Réhabilitation de la Salle Del Castillo ? Dites plutôt amputation !

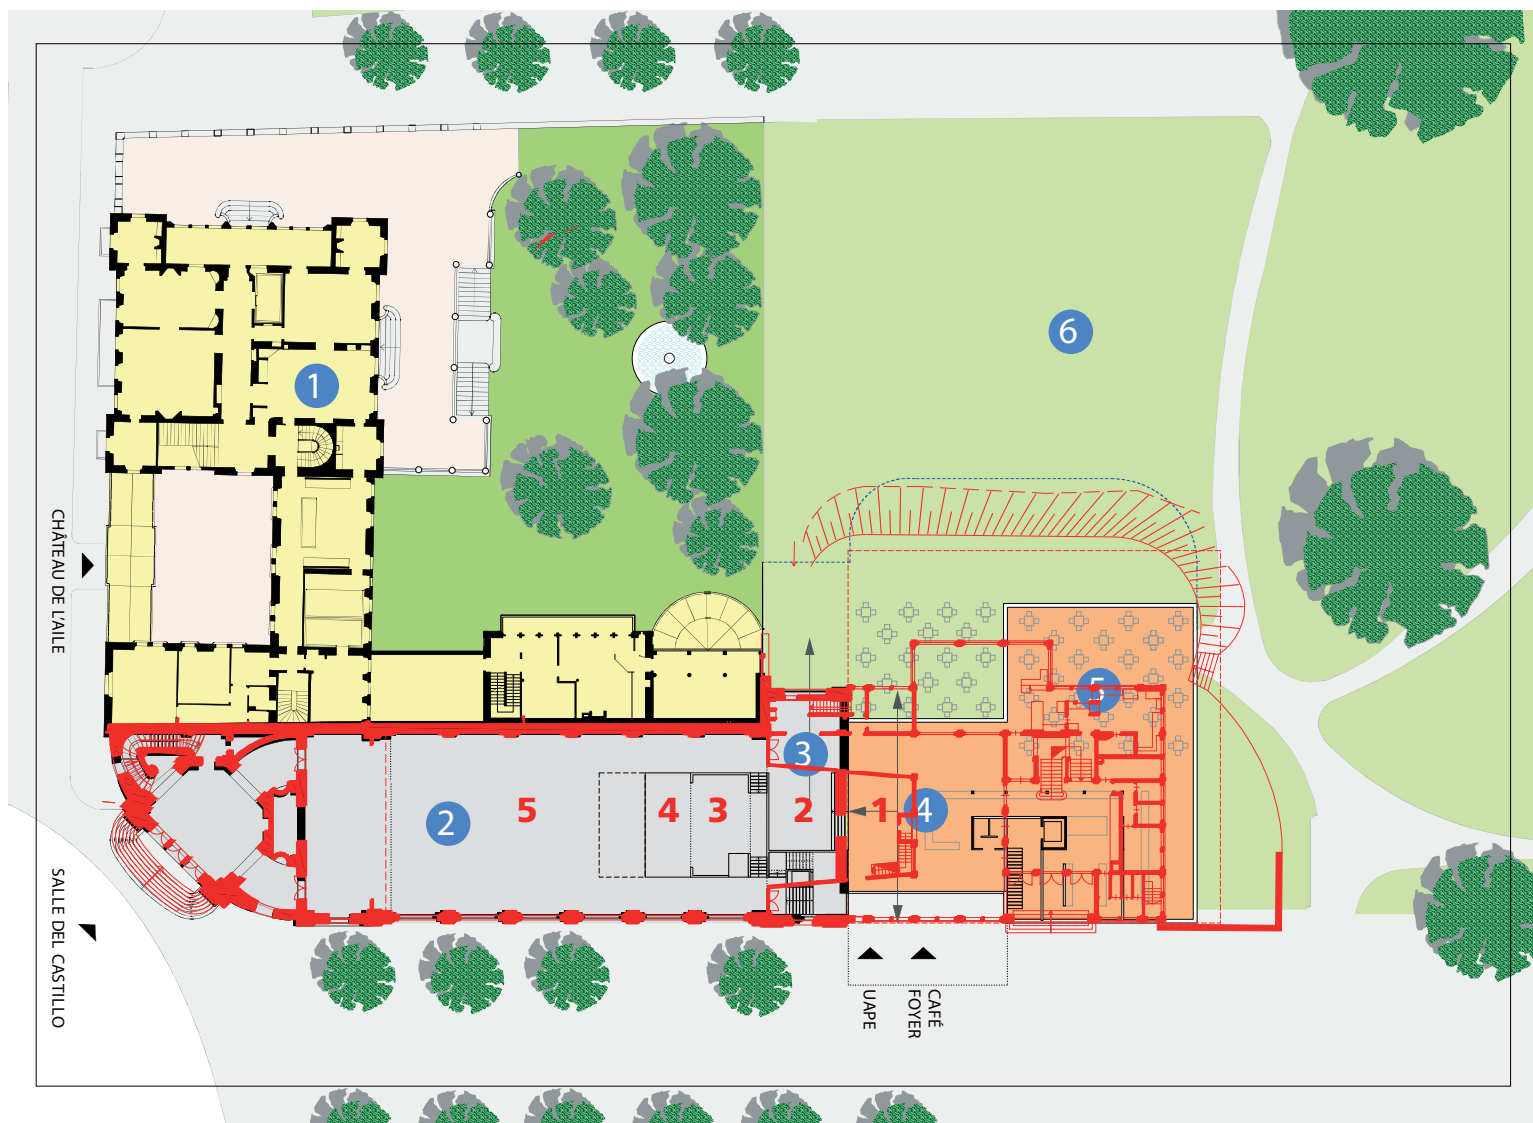
Au plan publié par la Municipalité dans le document adressé au corps électoral, nous avons superposé en rouge un plan de l'état actuel de la Salle Del Castillo et du Restaurant du Rivage. Ces documents sont de meilleure qualité que ceux que nous avons mis précédemment sur notre site, et permettent de se rendre compte plus clairement des conséquences du projet 109 pour la Salle Del Castillo... et pour ses utilisateurs.

Les références chiffrées du document municipal ont été laissées telles quelles. Les nôtres sont en rouge.

- 1.** Arrière-scène actuelle, intégralement annexée par l'éventuel nouveau bâtiment, et son foyer (ref. mun. **4**).
- 2.** Scène actuelle, remplacée par une autre partie du foyer, propriété de la commune (ref. mun. **3**).
- 3.** Nouvelle arrière-scène.
- 4.** Nouvelle scène.
- 5.** Partie de la salle dite «réhabilitée» restant à disposition des utilisateurs. Sur le plan 33.5 mm, alors que scène et arrière-scène nouvelles font 16,5. C'est une amputation d'un tiers.
